1 (2162)A

PARTS MODIFICATION LIST

Division 主管部署	Camera Service Div. カメラサービス部
Valid from 施行年月日	December 21, 2000

Parts List P. 1

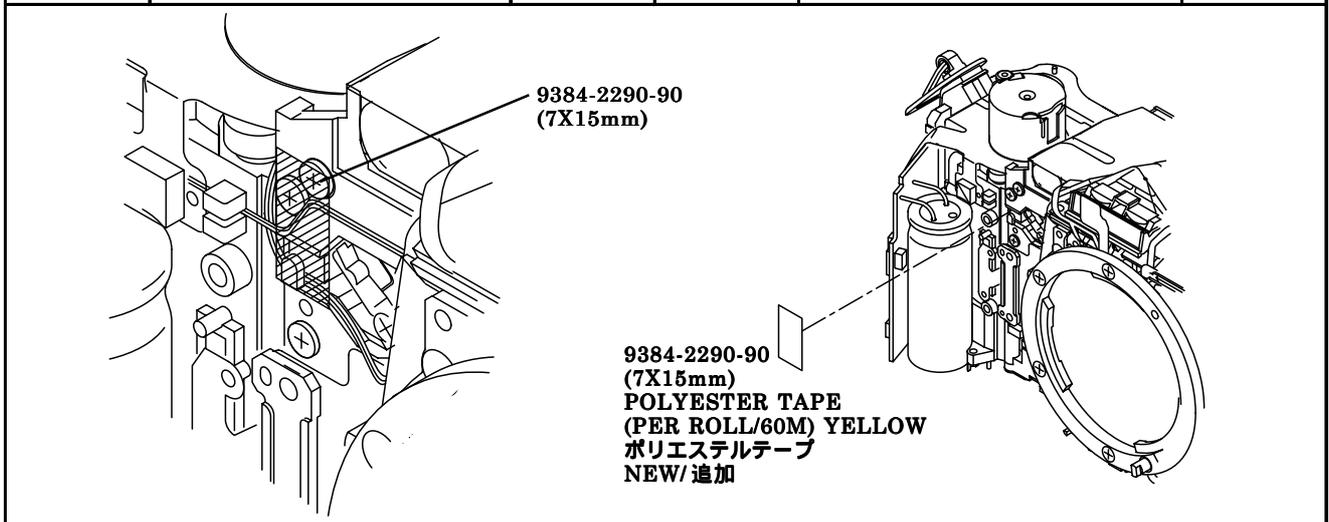
REASON 変更理由	リード線整理 To protect wires	COMMON MODEL 共通機種	2162-Series		
Previous	-----	---	---	9384-2290-90	New

Parts List P. 11, 12

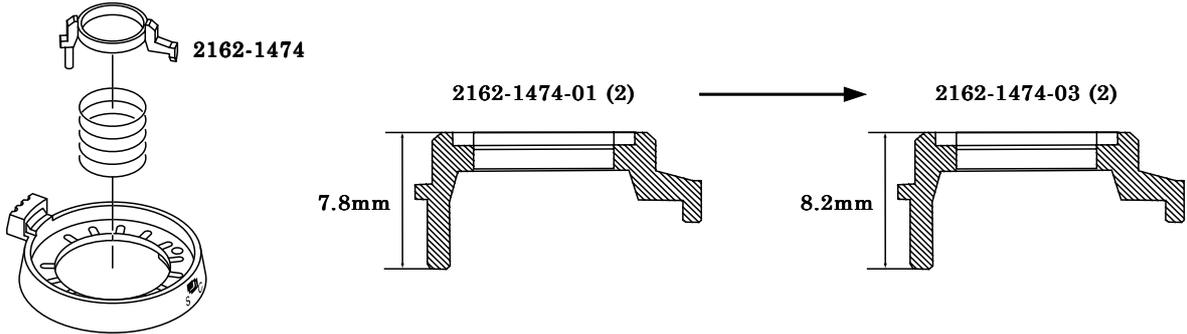
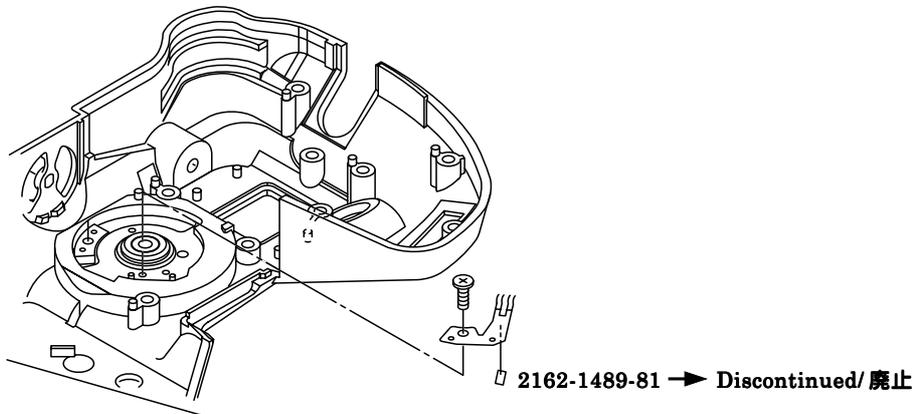
REASON 変更理由	生産都合 For efficient production	COMMON MODEL 共通機種	2162-Series		
Previous	2162-1474-01	→ ×	× ←	2162-1474-03	New

Previous	2162-1484-81	---	---	-----	New
---------------------	--------------	-----	-----	-------	-----

Previous	2162-1489-81	---	---	-----	New
---------------------	--------------	-----	-----	-------	-----

Interchangeability as a set/セットでの互換性	Previous	→ ○	○ ←	New
--------------------------------------	----------	-----	-----	-----

Parts List P. 2

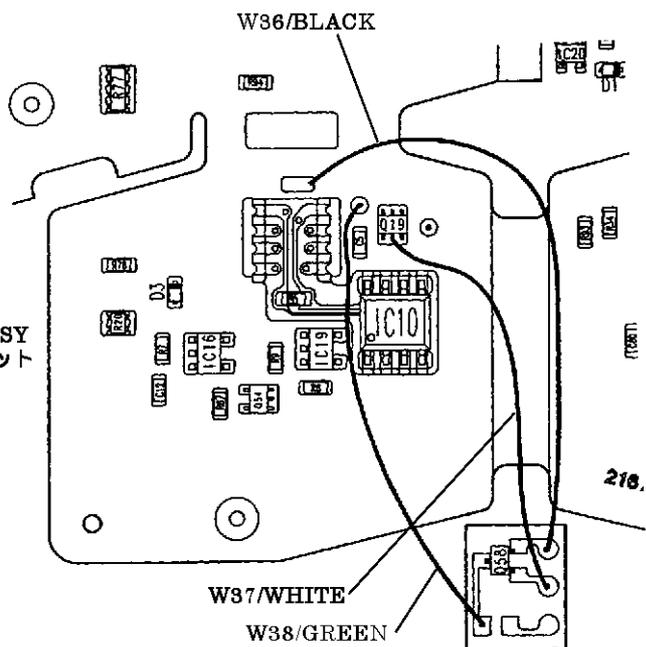
REASON 変更理由	AF合焦せすの改善 To ensure focus operation.	COMMON MODEL 共通機種	2162-Series		
Previous	-----	---	---	2162-0414-81	New
Previous	-----	---	---	(9391-0807-00):W36	New
Previous	-----	---	---	(9391-0807-09):W37	New
Previous	-----	---	---	(9391-0807-05):W38	New

2162-0414-81
SUPPORT PCB ASSY
補助基板セット
NEW/新設

Parts List P. 1, 6

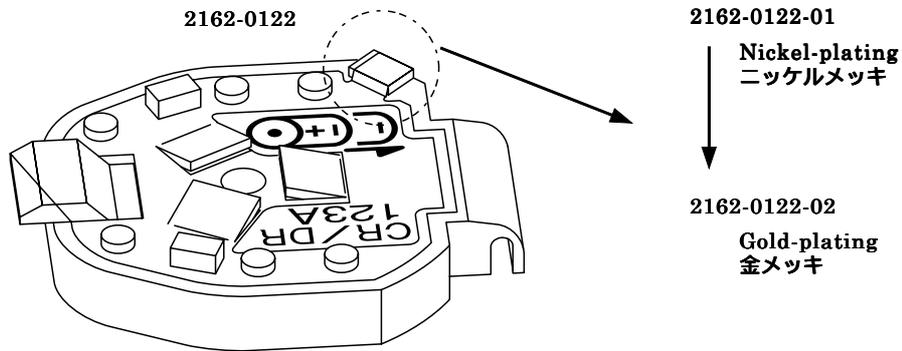
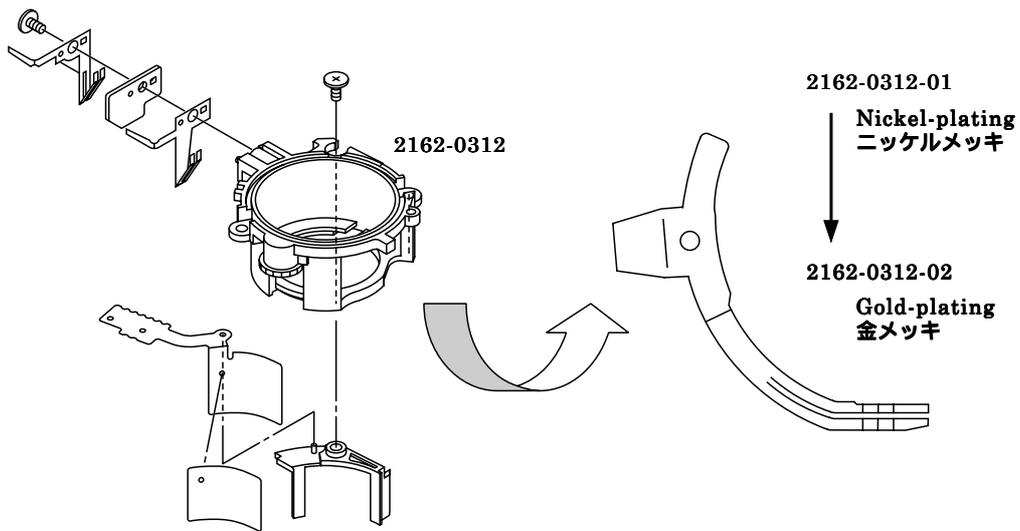
REASON 変更理由	電池接片の接触効率の改善 To ensure battery contact conductivity.	COMMON MODEL 共通機種	2162-Series		
Previous	2162-0122-01	→×	×←	2162-0122-02	New

Previous	2162-0312-01	→×	×←	2162-0312-02	New
----------	--------------	----	----	--------------	-----

Interchangeability as a set/セットでの互換性	Previous	→○	×←	New
--------------------------------------	----------	----	----	-----

Parts List P. 7 2162-652

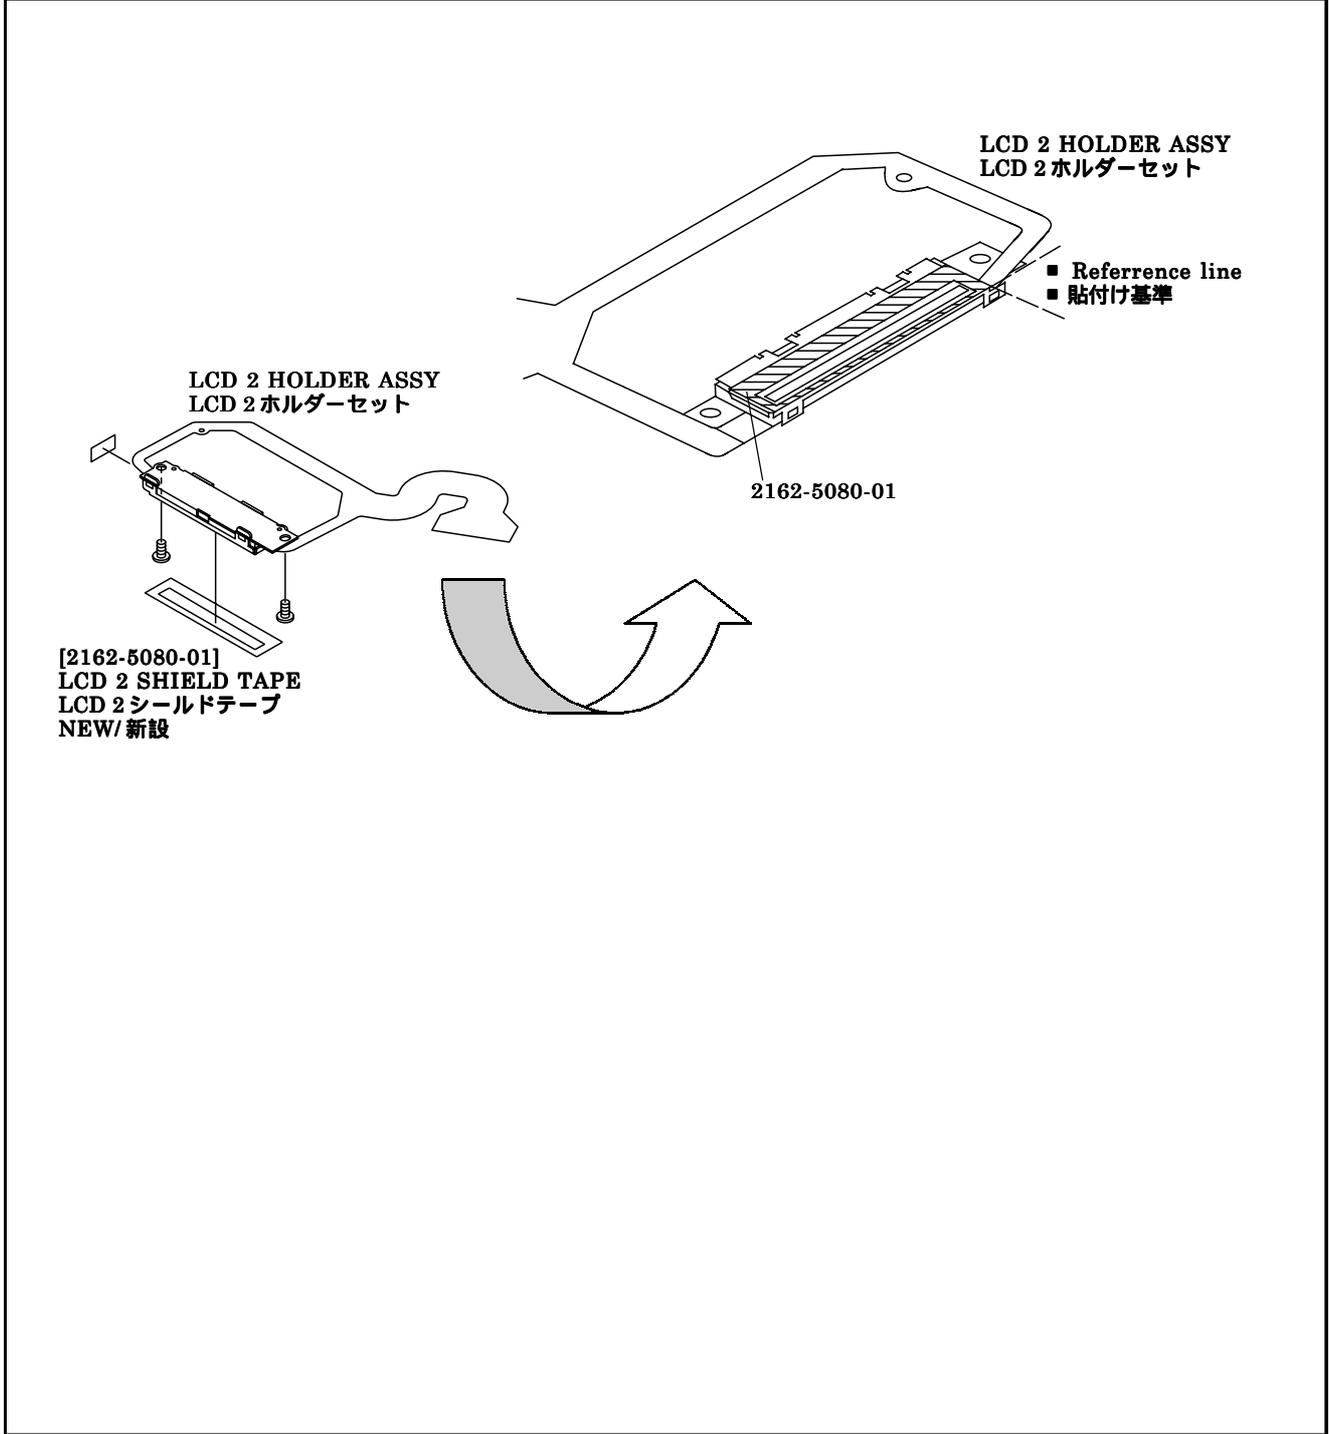
REASON 変更理由	インファインダーからの光漏れ（ゴースト）防止 To prevent light leak of in-finder LCD backlight.	COMMON MODEL 共通機種	2162-Series
Previous	-----	---	[2162-5080-01] New

Parts List P. 9

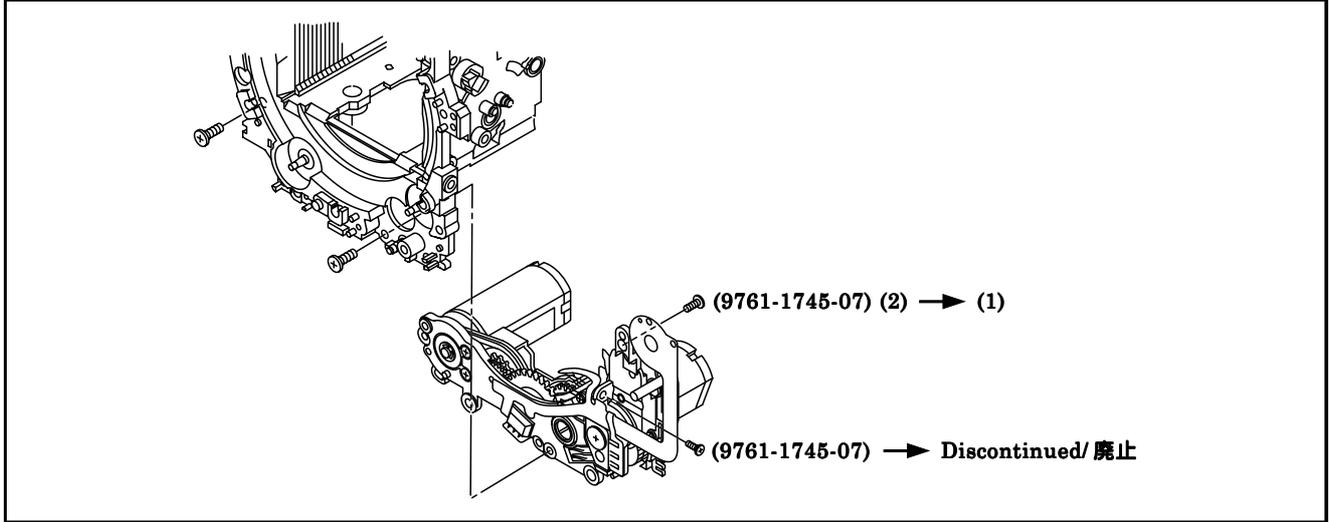
REASON 変更理由	コストダウン To cut cost	COMMON MODEL 共通機種	2162-Series		
Previous	9761-1745-07	---	---	-----	New

Parts List P. 8

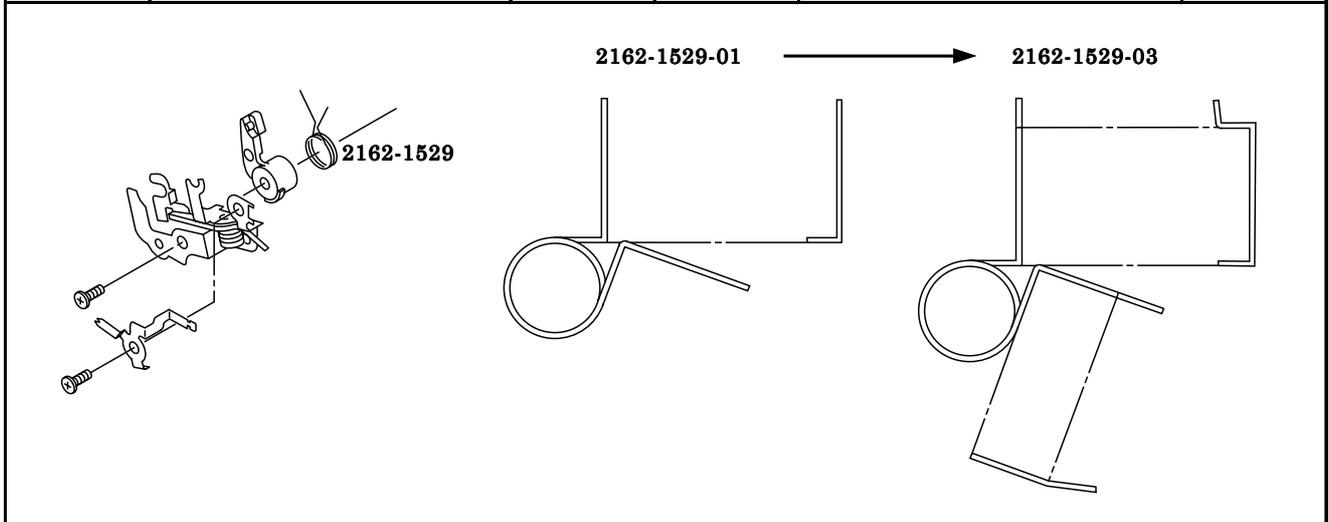
REASON 変更理由	ショート防止 To prevent short-circuit	COMMON MODEL 共通機種	2162-Series		
Previous	2162-1529-01	→○	×←	2162-1529-03	New

Parts List P. 8

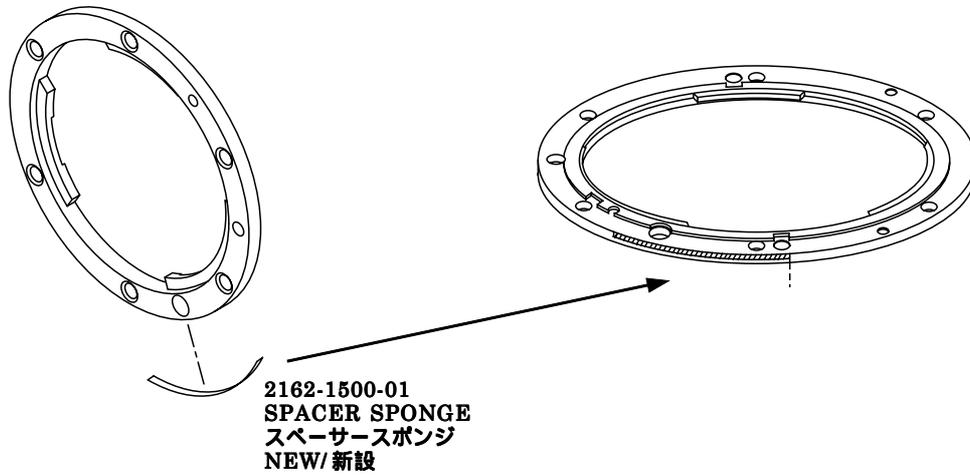
REASON 変更理由	マウントと前カバーの隙間改善 To fill up the gap between the mount and the front cover.	COMMON MODEL 共通機種	2162-Series	
Previous	-----	---	2162-1500-01	New

Parts List P. 8

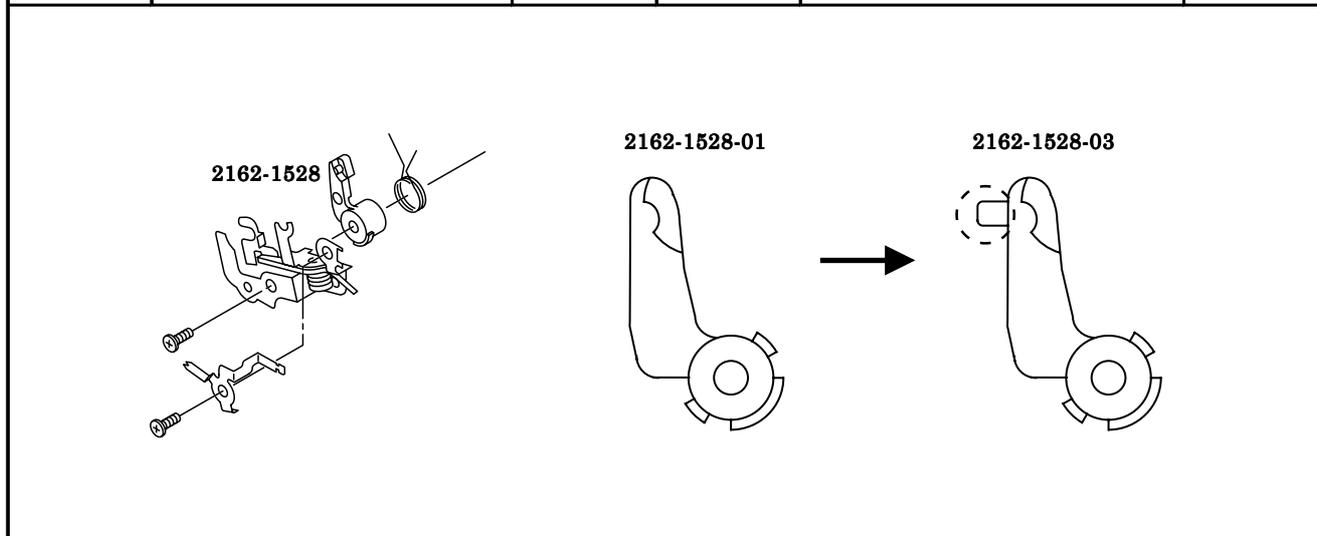
REASON 変更理由	ショート防止	COMMON MODEL 共通機種	2162-Series		
	To prevent short-circuit				
Previous	2162-1528-01	→○	×←	2162-1528-03	New

Parts List P. 6

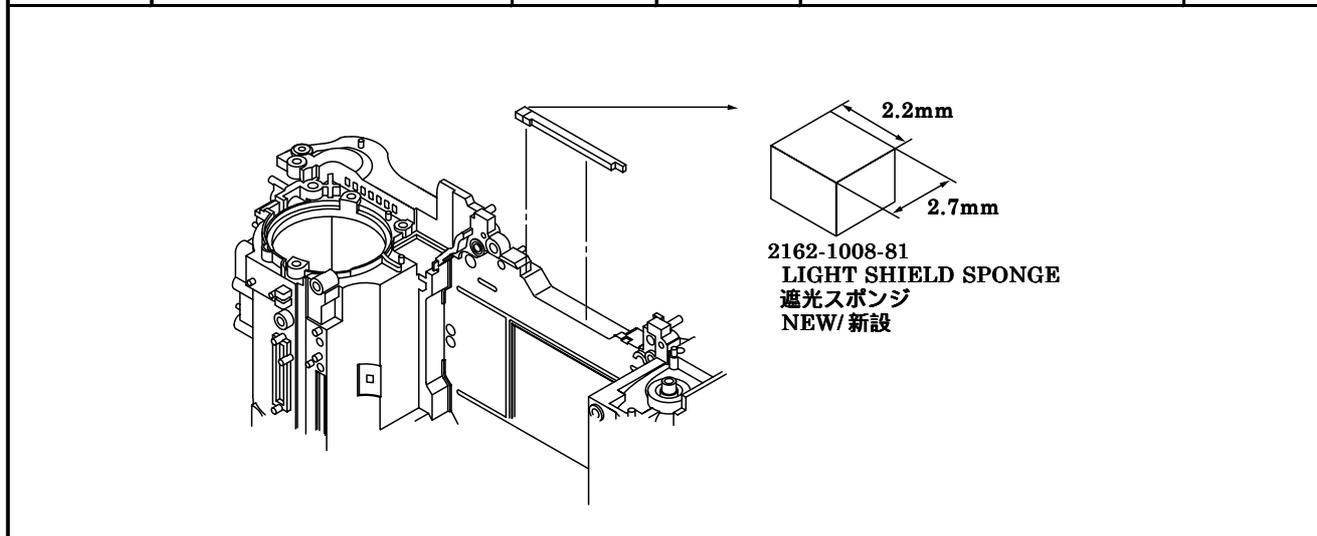
REASON 変更理由	光漏れ防止	COMMON MODEL 共通機種	2162-Series		
	To prevent light leak				
Previous	—————	—	—	2162-1008-81	New

Parts List P. 6 2162-727

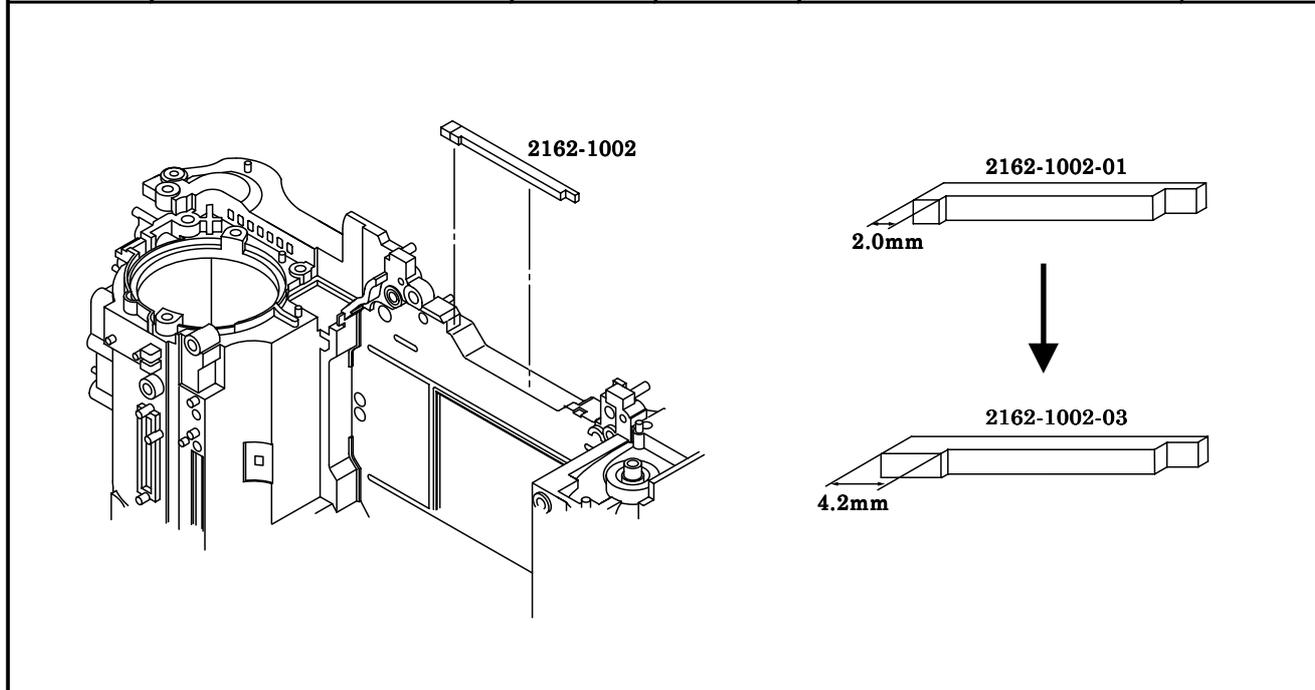
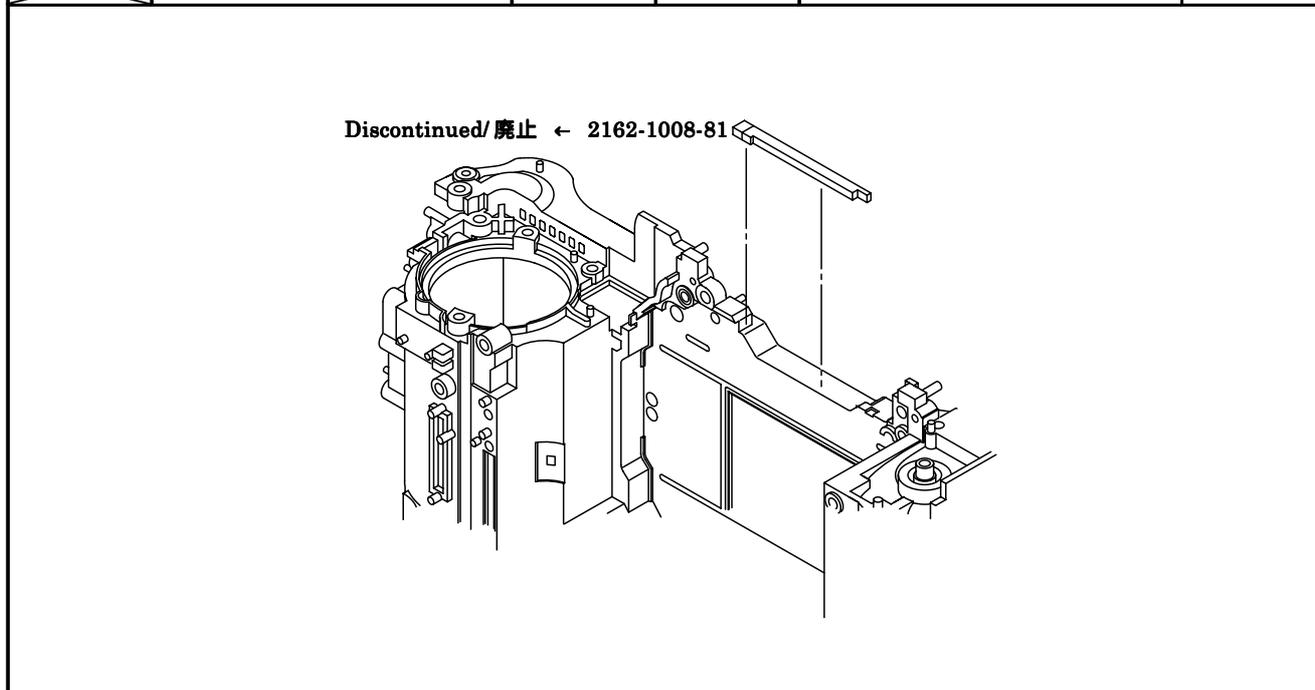
REASON 変更理由	生産都合	COMMON MODEL 共通機種	2162-Series		
	For efficient production				
Previous	2162-1002-01	→×	×←	2162-1002-03	New

Previous	2162-1008-81	---	---	---	New
----------	--------------	-----	-----	-----	-----

Interchangeability as a set/セットでの互換性	Previous	→○	○←	New
--------------------------------------	----------	----	----	-----

Parts List P. 11

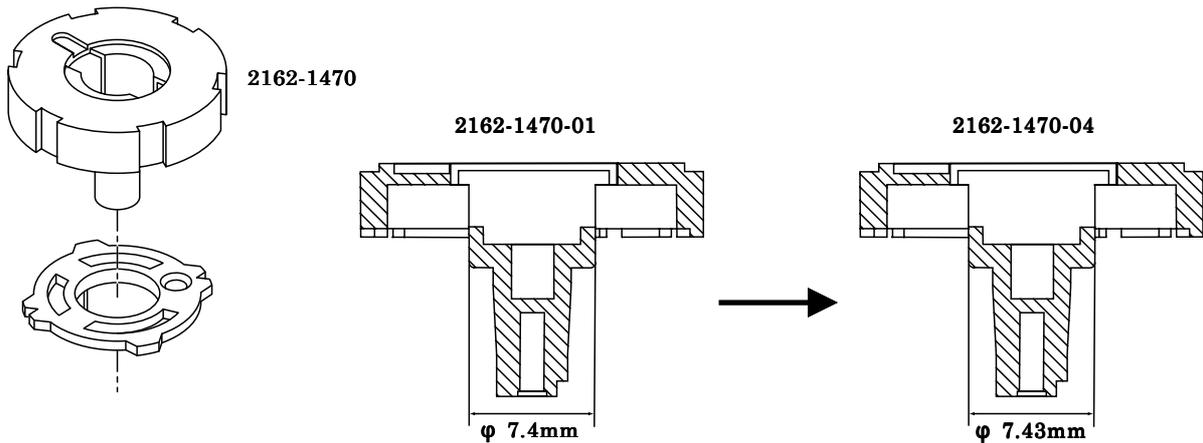
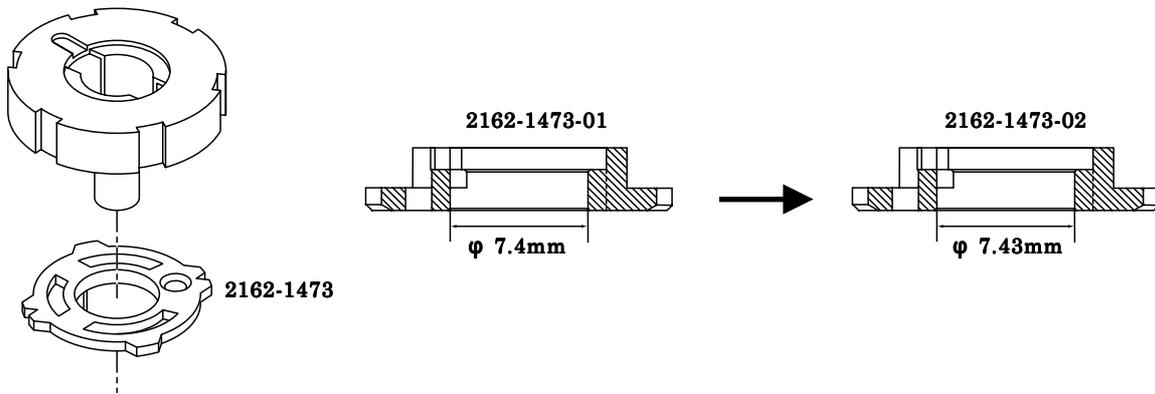
REASON 変更理由	生産都合	COMMON MODEL 共通機種	2162-Series		
	For efficient production				
Previous	2162-1470-01	→×	×←	2162-1470-04	New

Previous	2162-1473-01	→×	×←	2162-1473-02	New
----------	--------------	----	----	--------------	-----

Interchangeability as a set/セットでの互換性	Previous	→○	×←	New
--------------------------------------	----------	----	----	-----
